Objet : Porter à connaissance : Extension de la dalle de rétention

COMMUNE DE NOUMEA
Station de transit ROBEX

ECH : 1/400e PORTER A CONNAISSANCE
DU 15/12/2015

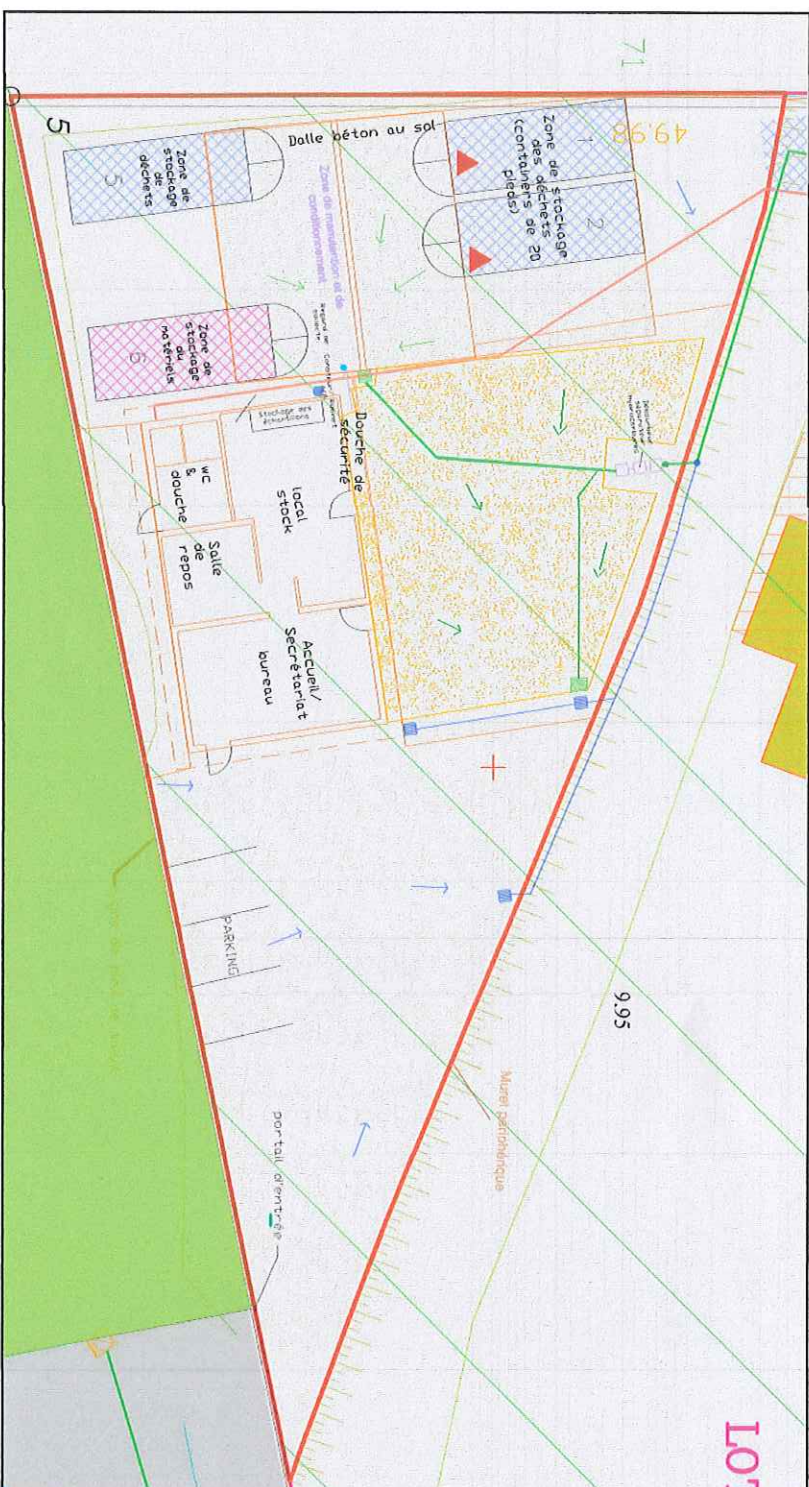
Nous tenions à porter à votre connaissance que des travaux d'extension de l'actuelle dalle de rétention et d'enrobé sur le parking vont être réalisés en semaine 52 afin d'améliorer les conditions d'accueil de nos clients et limiter les envols de poussières.

Ainsi la dalle de rétention actuelle d'une surface totale de 90m² sera étendue à une surface totale de 190m².

Ces travaux seront réalisés sans pour autant modifier le déboureur/séparateur hydrocarbure car nous prévoyons en parallèle de ces travaux la couverture de 90m² de dalle.

Concernant la zone de parking, un point bas va être aménagé pour la collecte des eaux de surface. Toutes les eaux de ruissellements ne transiteront pas par la dalle de rétention. Elles seront dirigées vers le réseau dédié. Nous veillerons à ce que cette nouvelle zone soit contre-pentée de manière à éviter tout écoulement de surface en direction de la dalle de rétention.
